AC7 林地開発に係る現地確認結果

令和6年8月26日に現地確認を行いましたが、その結果は下記のとおりです。

事業者より8/25豪雨による影響について説明があり、現場を確認した。

写真撮影位置図

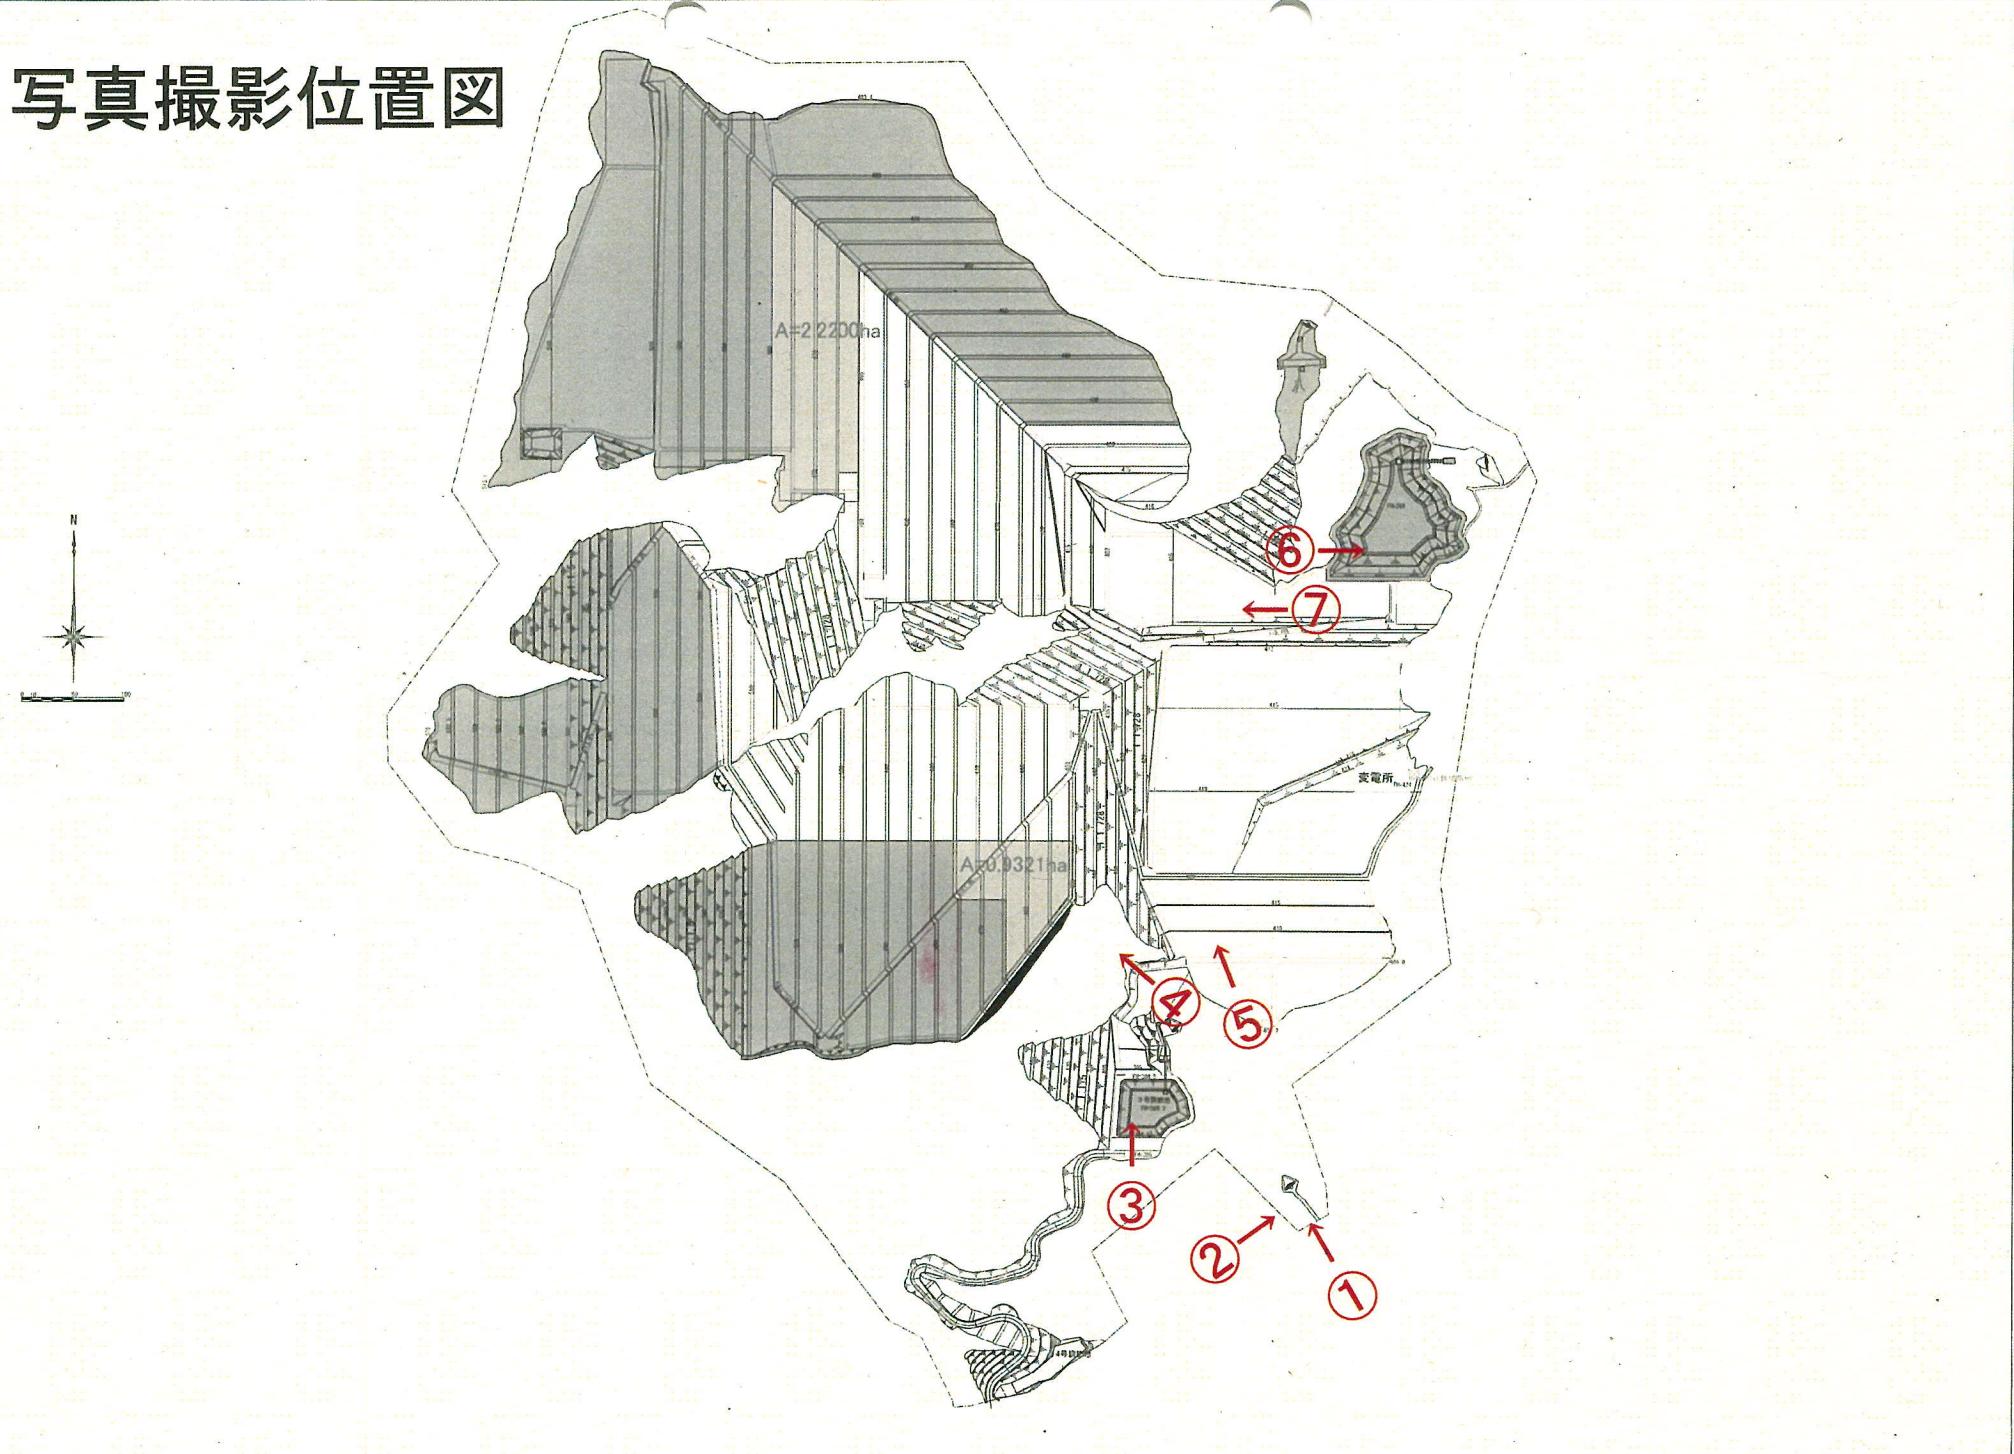
④3号調節池上流 補強土壁下部から地上転がし配管の接合部が外れ、沢部洗掘した土砂が流出

⑥2号調節池流入部の配管が外れ、池内側の一部法面を洗掘した

写真撮影位置図

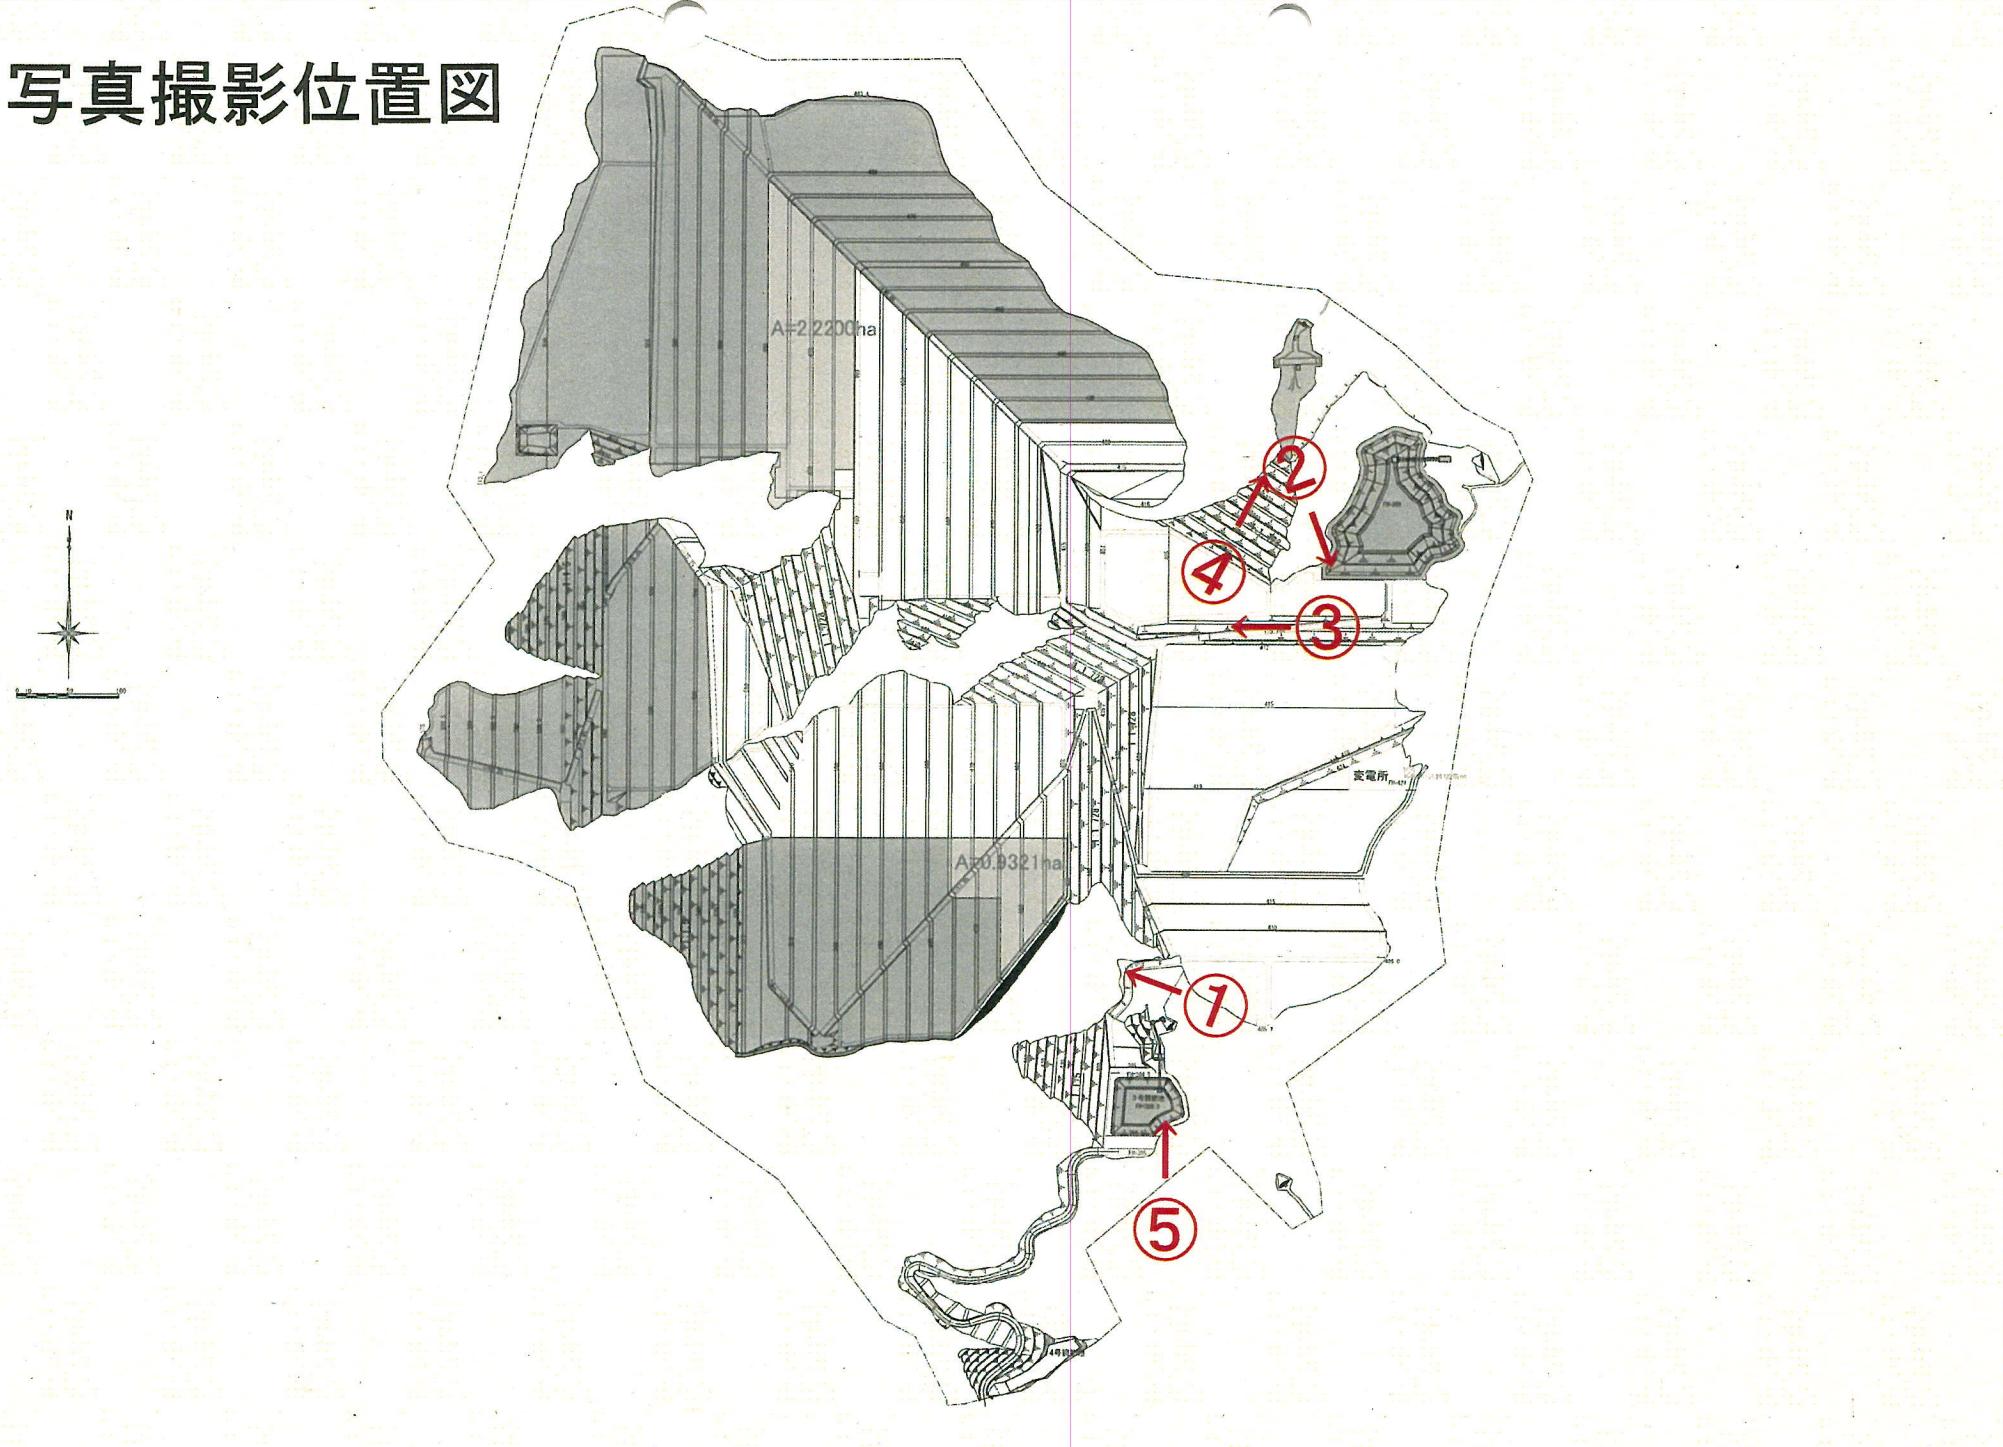
3号調節池上流 (①) 地上転がし配管を再設置し復旧した。

2号調節池流入部 (②) 地上転がし配管の末部を水上に出るように短くし、法面保護のためブルーシートを設置し復旧した。脱落管は回収済み。

3号調節池オリフィス (⑤) 水量がオリフィス以下であり流出していないことを確認した。

写真撮影位置図

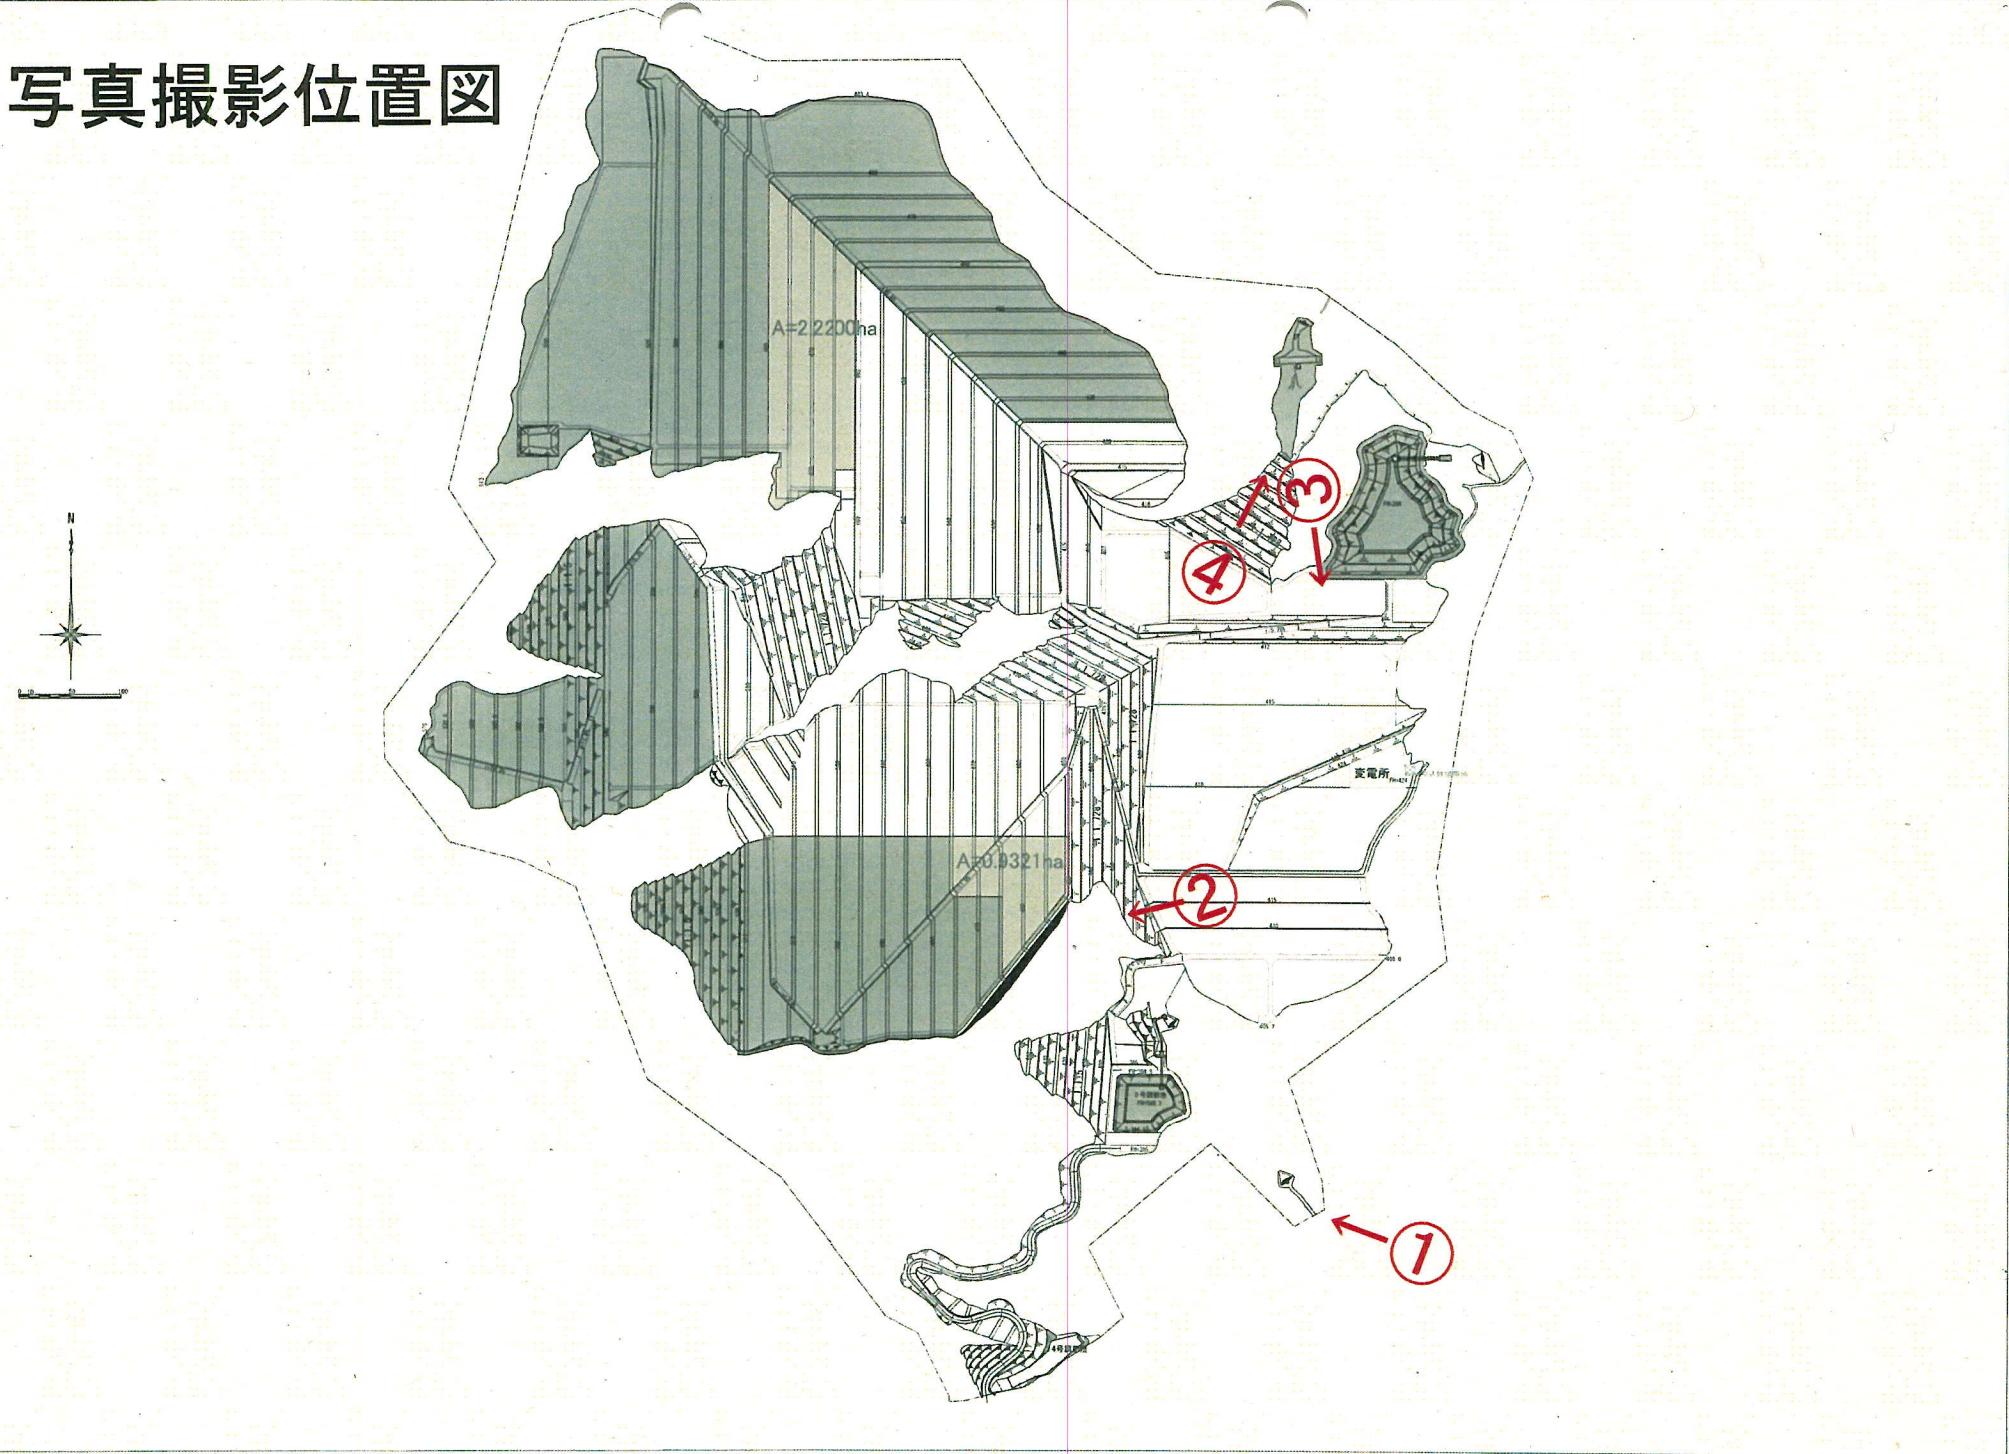
- 3号調節池下流 県道合流部(①) 仮設構造物の構造を確認した。
 - ・県道側グレーチングよりも低い位置から排水している。
 - ・跳水等の痕跡は見られなかった。
- 3号調節池上流(②) 地上転がし配管脱落及び残置森林の立木転覆状況
 - ・現場代理人が昼過ぎに確認した際は吐口部分からの排水を確認。
 - ・午後2時ごろ、雨が弱まった際に再度確認したところ、吐口から排水が止まっていた。上流を確認したところ、倒木及び配管外れを確認した。
 - ・倒伏して露出した地山はさほど洗掘を受けていないことから配管の脱落は倒木に巻き込まれたことによる可能性が高い。
 - ・倒木の原因は呑口側の溜枡の越流水により地山が緩んだためと想定される。なお原因と思われる溜枡及びその前後排水工には鉄板を固定設置し跳水および越水対策を9/24に実施済み。

- ・9/22の雨により転がし配管が脱落した。
- ・配管の外部で表面水が流下し、その水の勢いで脱落し流されたと現場では推測。

写真撮影位置図

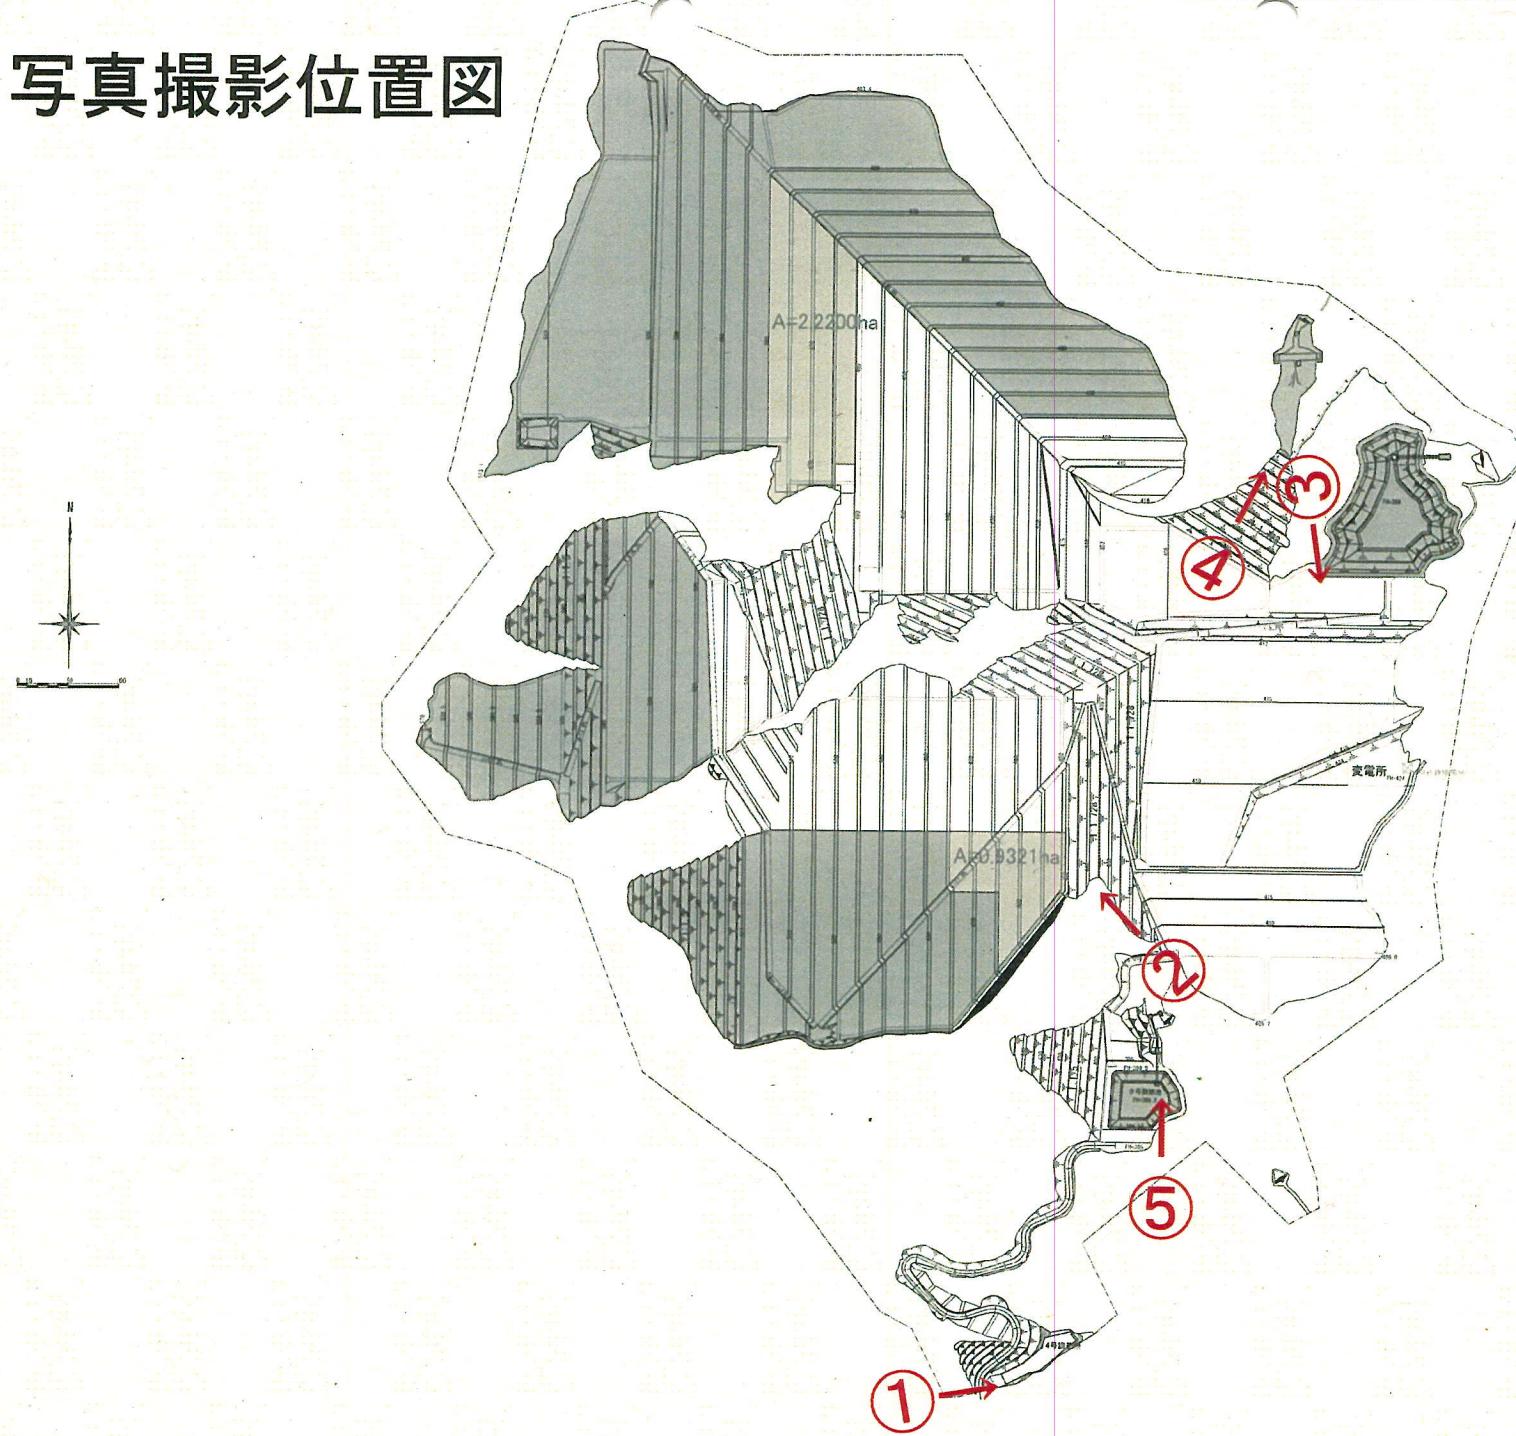
- ・倒木を撤去し、区域の面積を確認中である。
- ・変更届により残置森林を造成森林とする方針。
- ・崩落斜面はソイルセメントで保護し、ラス張りの上、緑化植栽する方針。

- ・1号調節池の浚渫を優先させているため、9/22の雨により転がし配管が脱落したままとなっている。(表面排水上の問題ではない)
